電源開発株式会社  
大間原子力発電所

意見聴取会指摘事項について  
(地盤関係)

平成16年11月  
原子力発電安全審査課

図-7.3(5) 岩石クリープ試験結果(60日間)と5要素モデルによる近似曲線(平均)

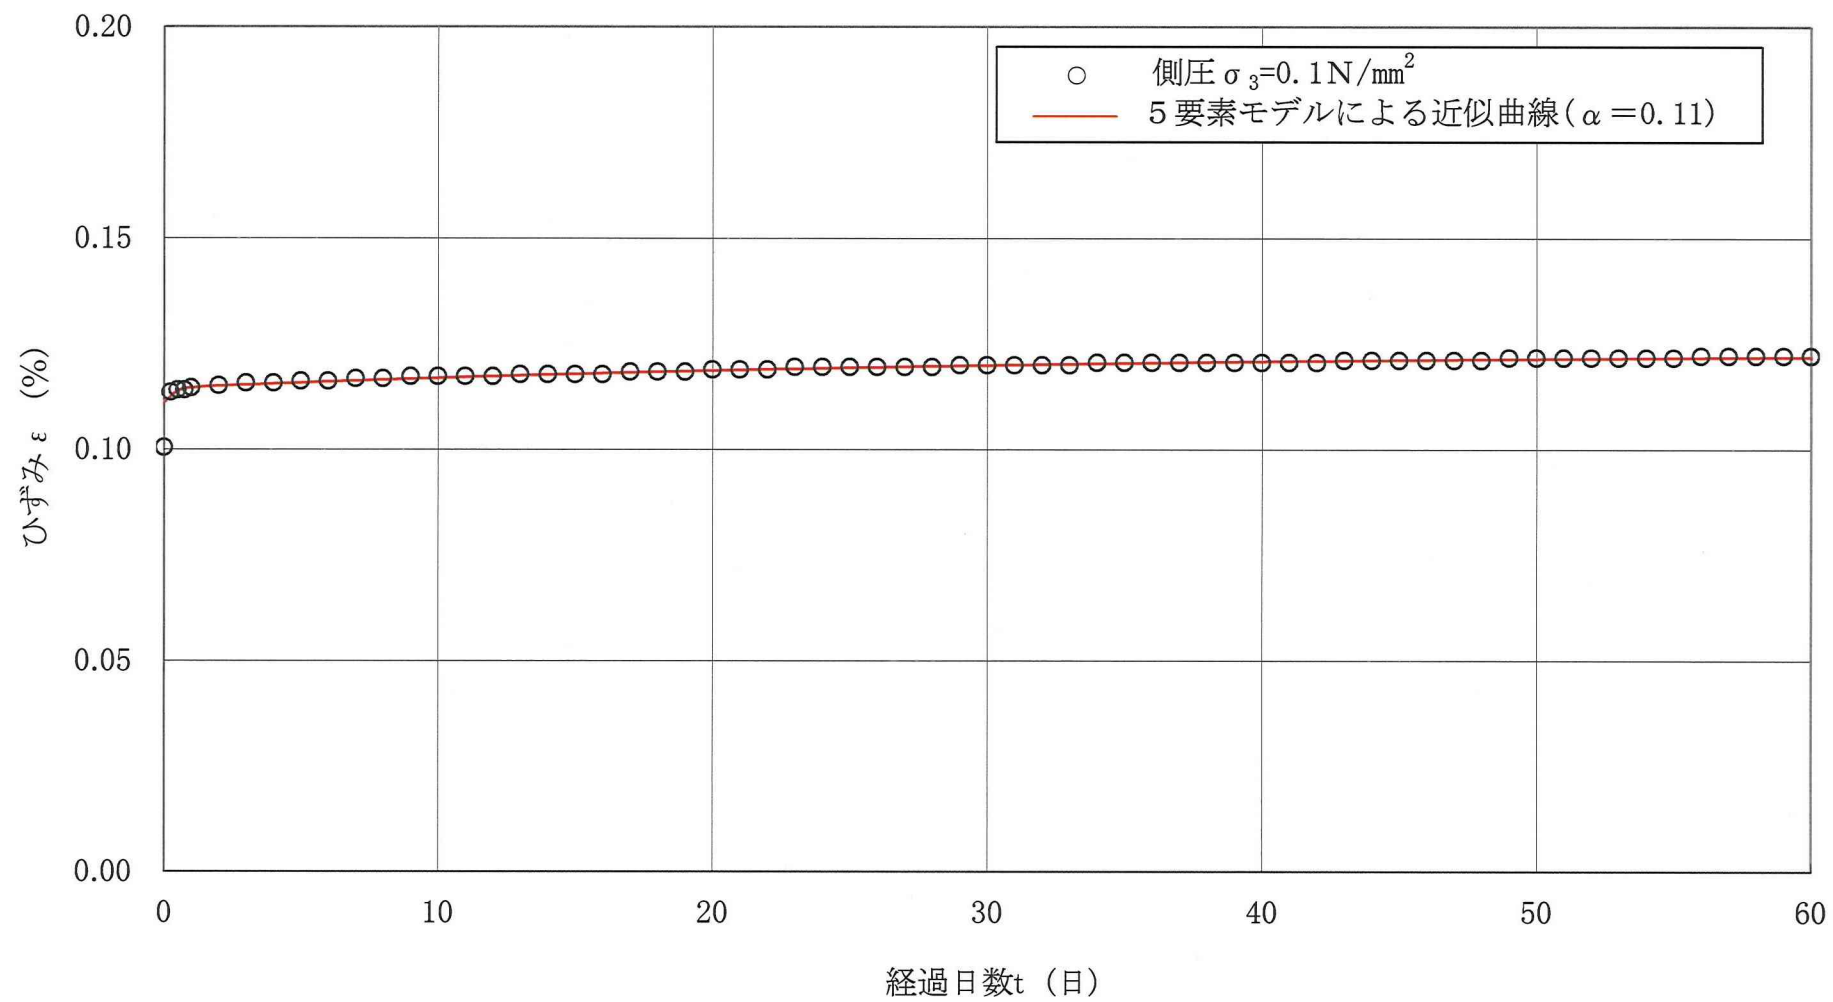
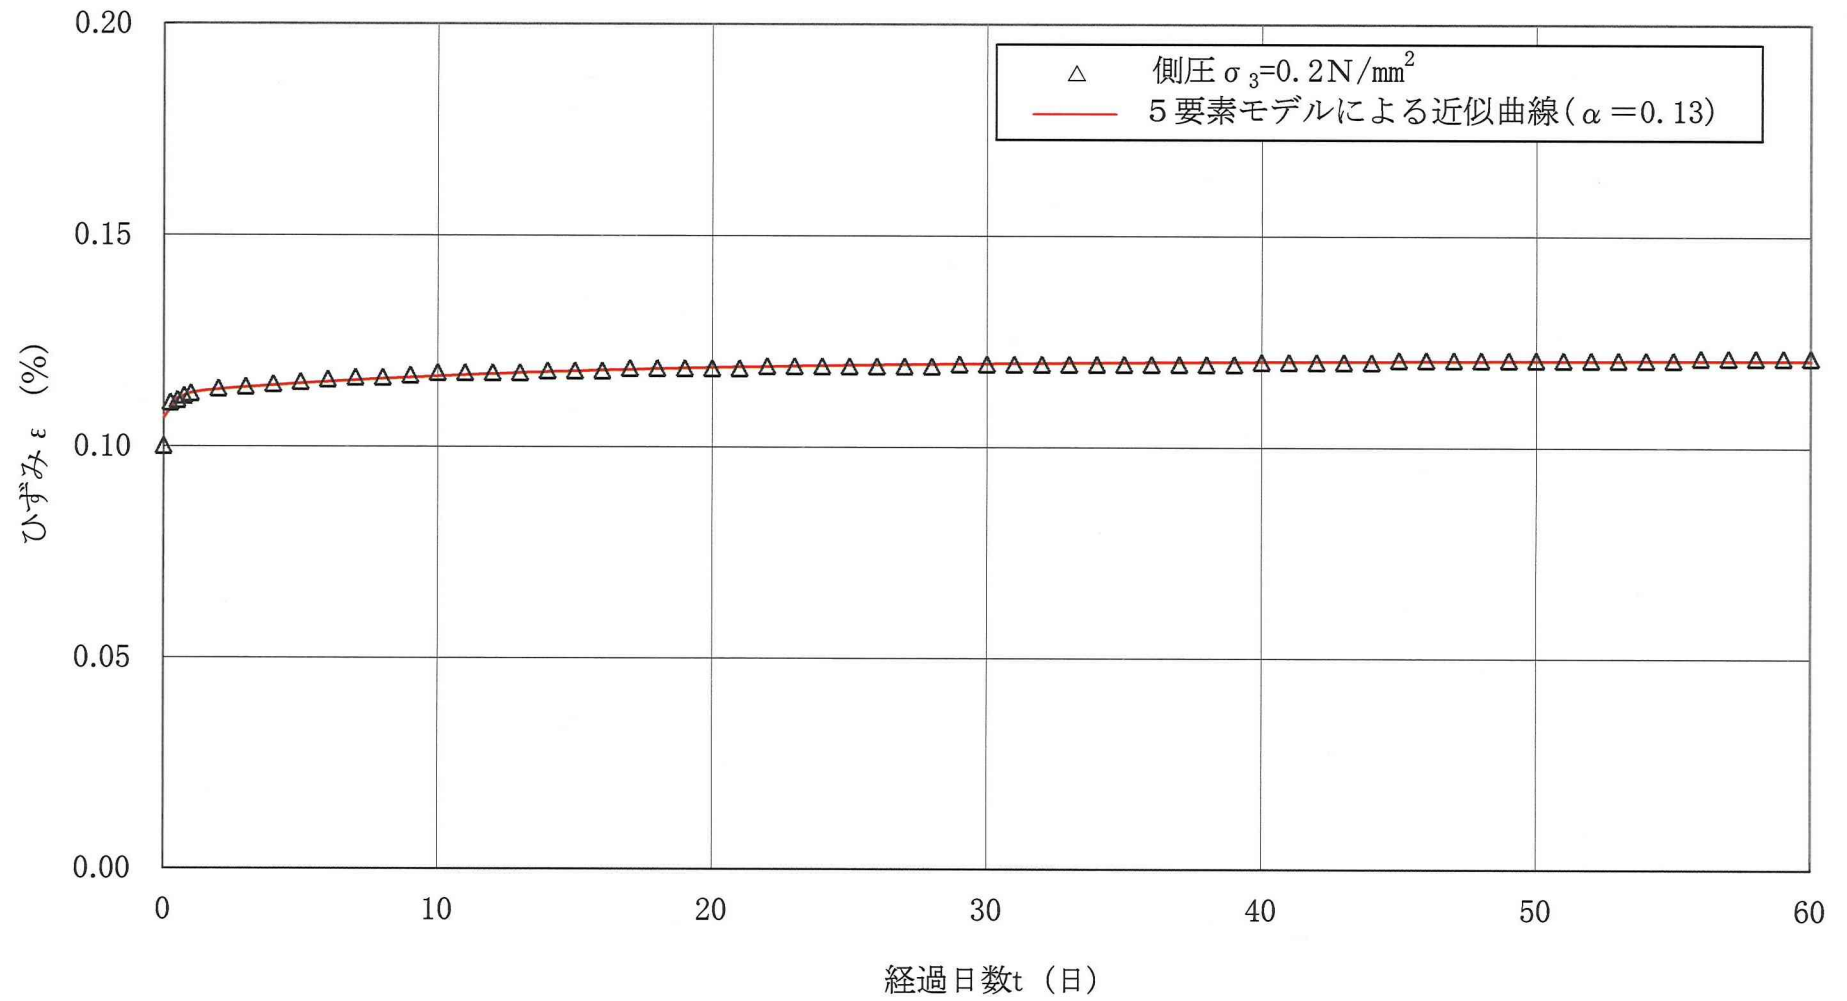
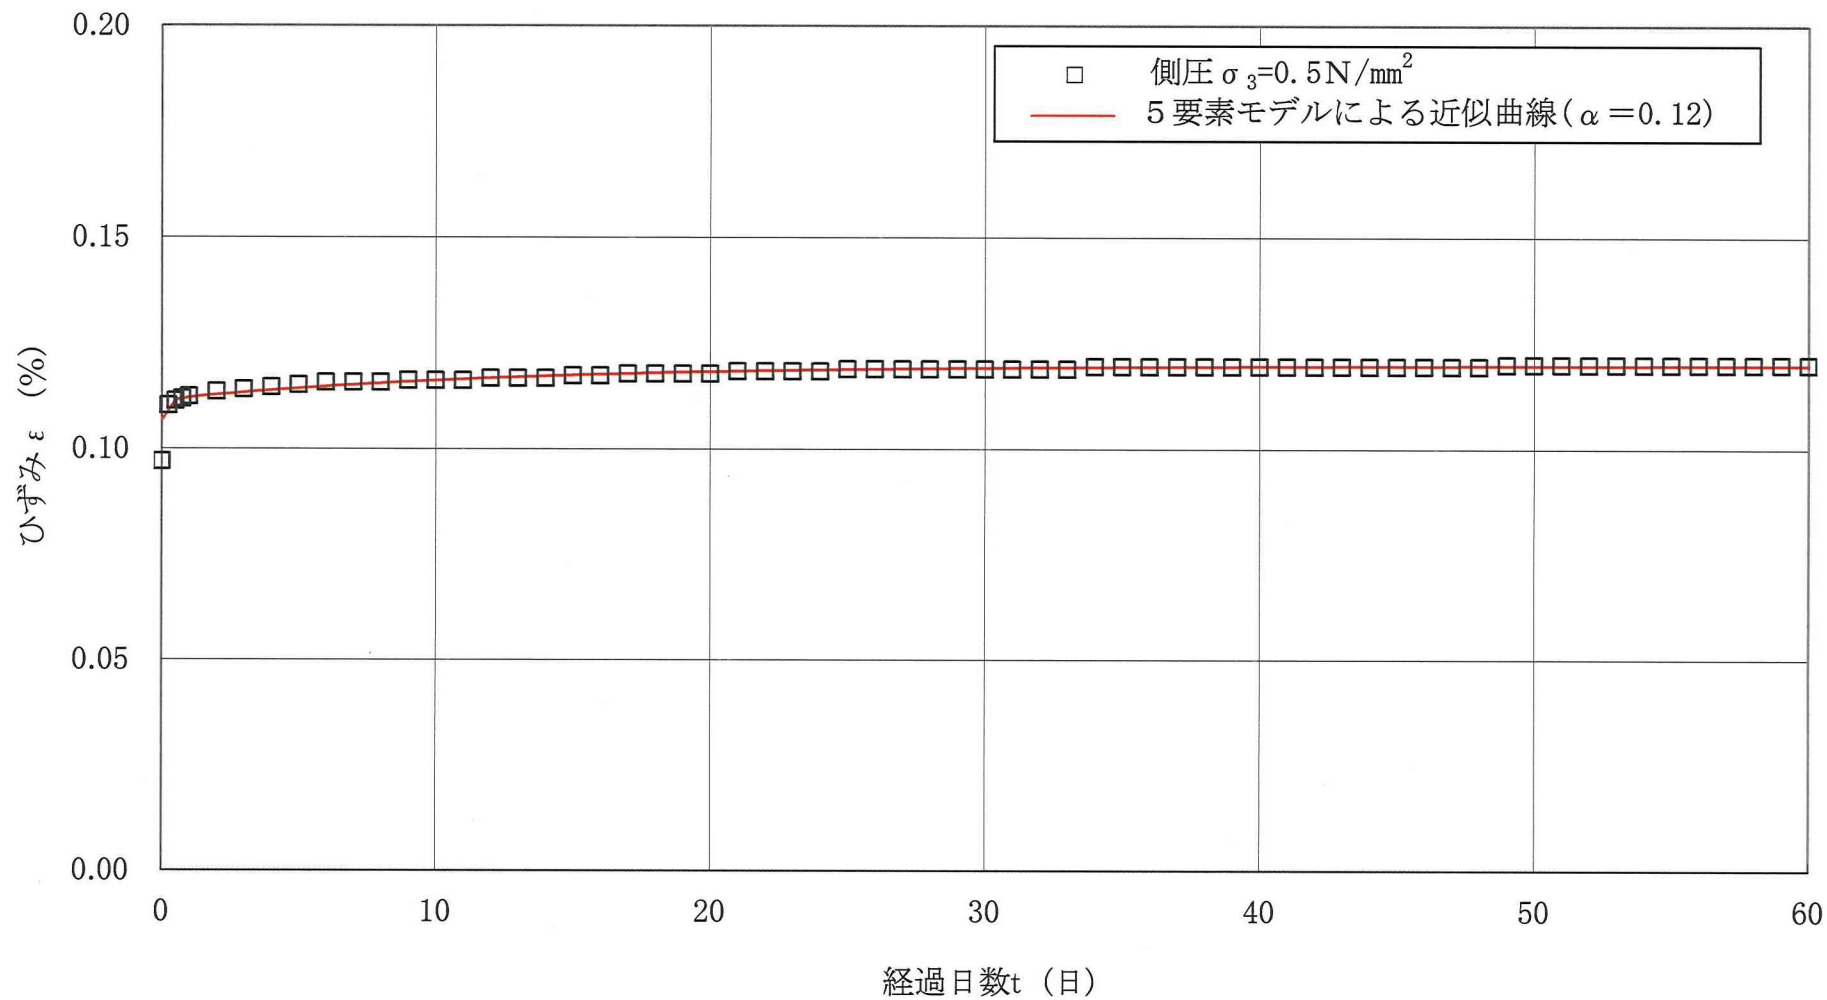
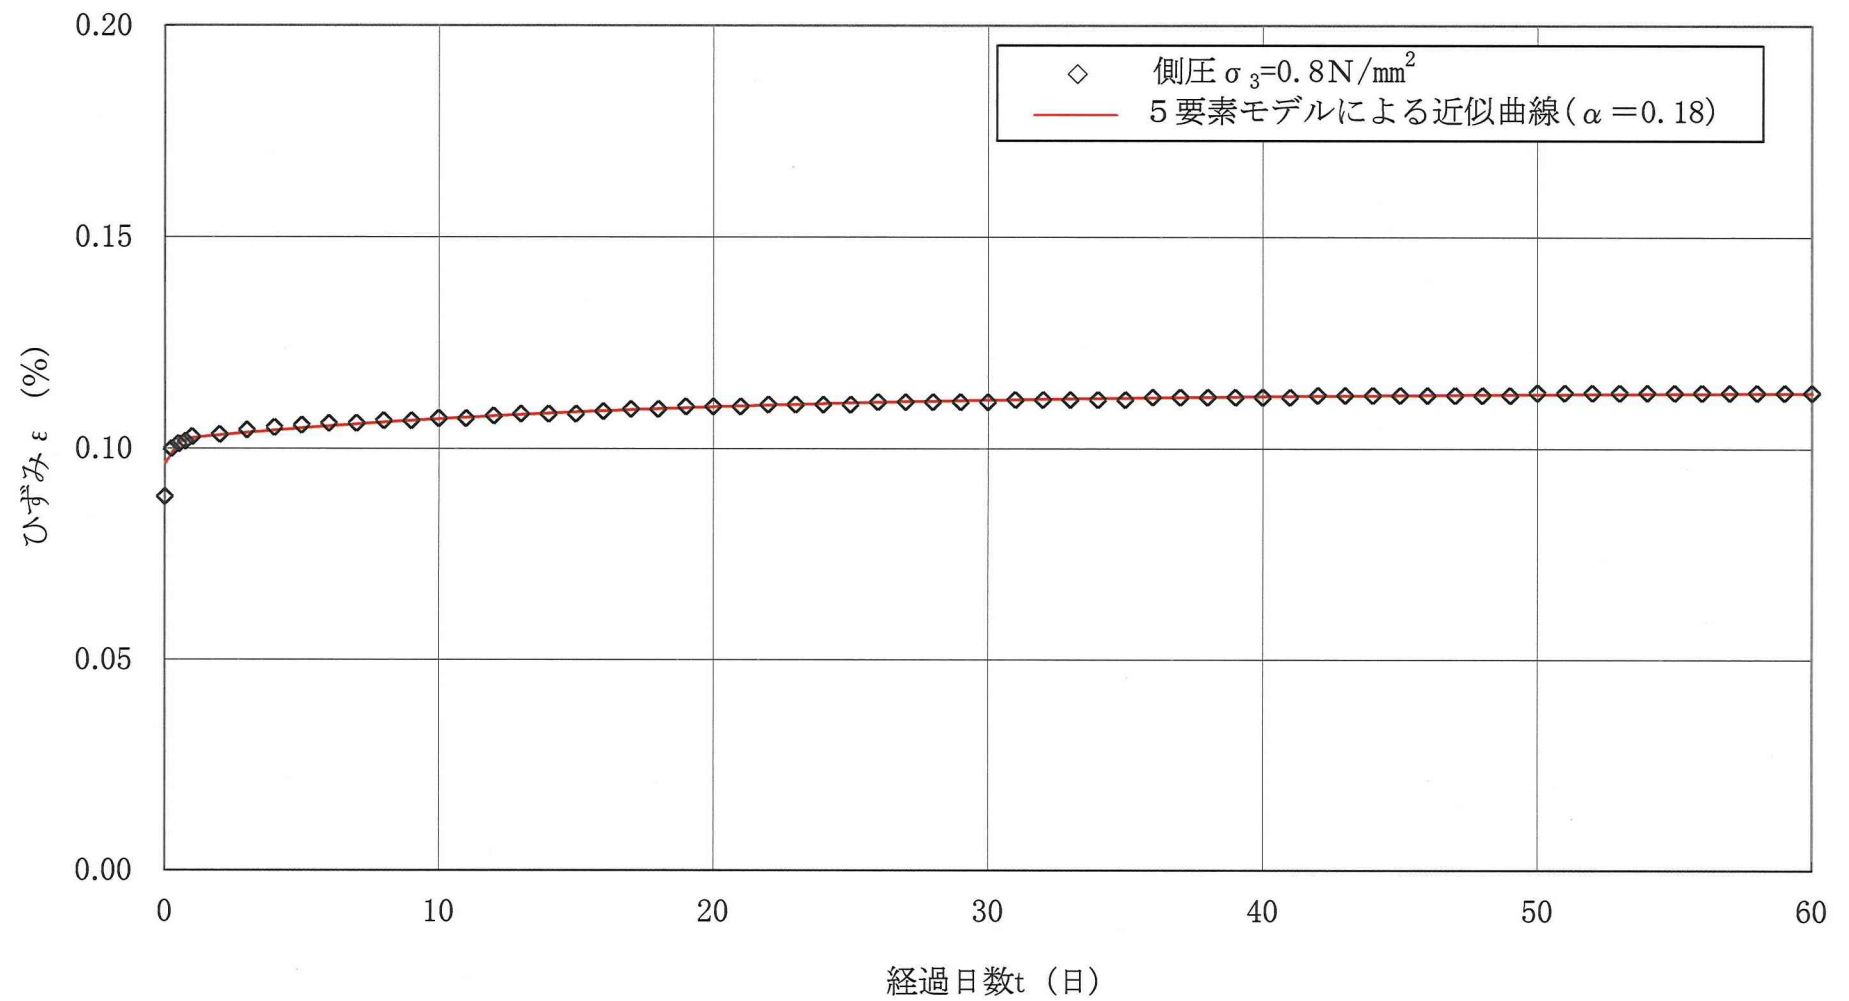
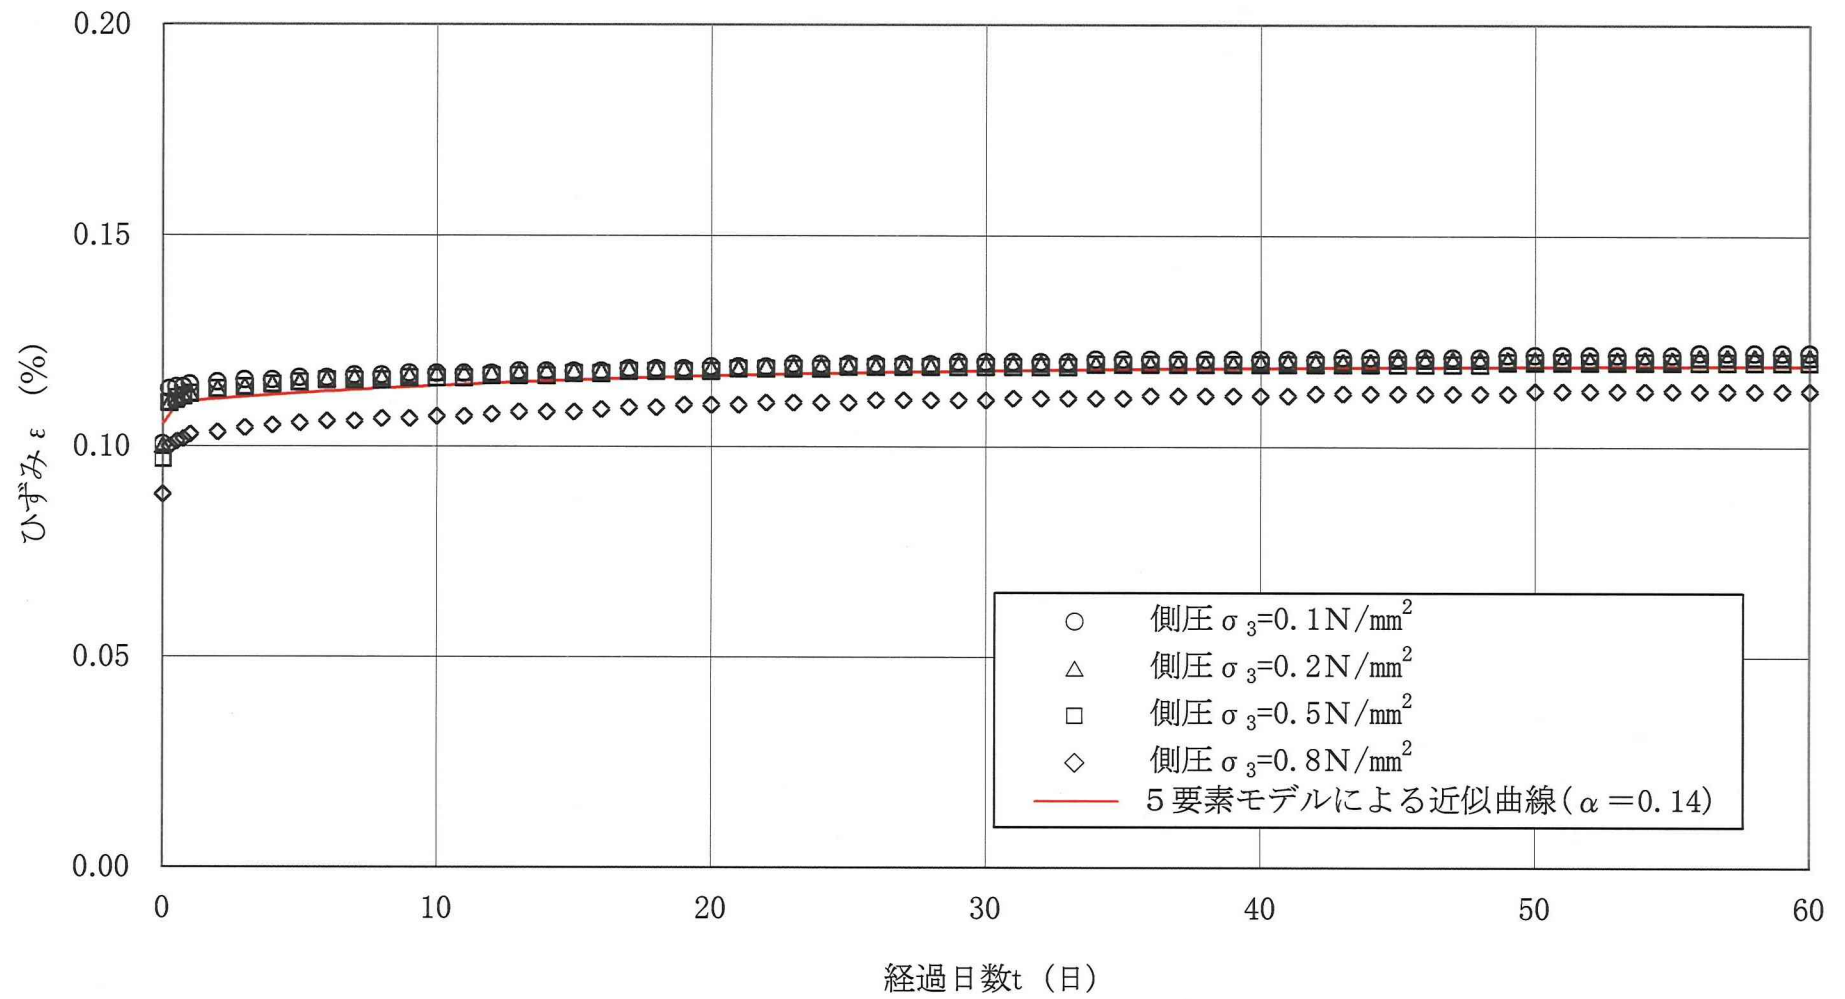
1) 淡灰色火山礫凝灰岩のクリープ係数  $\alpha$  について、岩石クリープ試験結果が岩盤クリープ試験結果に比べて大きい理由を説明すること。

申請者は、岩盤クリープ試験によるクリープ係数と岩石クリープ試験によるクリープ係数との差を試験期間の違いによるものと考え、両者を同じ試験期間のデータを用いて比較している。60日間の岩石クリープ試験結果のうち8日間のデータを用いて、5要素のレオロジーモデル（5要素モデル）で近似しクリープ係数 $\alpha$ を算出している。表-7.1によれば岩石クリープ試験の8日間のクリープ係数 $\alpha = 0.09$ となり表-7.2に示す岩盤クリープ試験のクリープ係数 $\alpha = 0.08$

なお、沈下に対する安全性の検討では、図-7.3に示すように60日間の岩石クリープ試験の結果を5要素モデルで近似したクリープ係数 $\alpha = 0.14$ を用いるとしている。
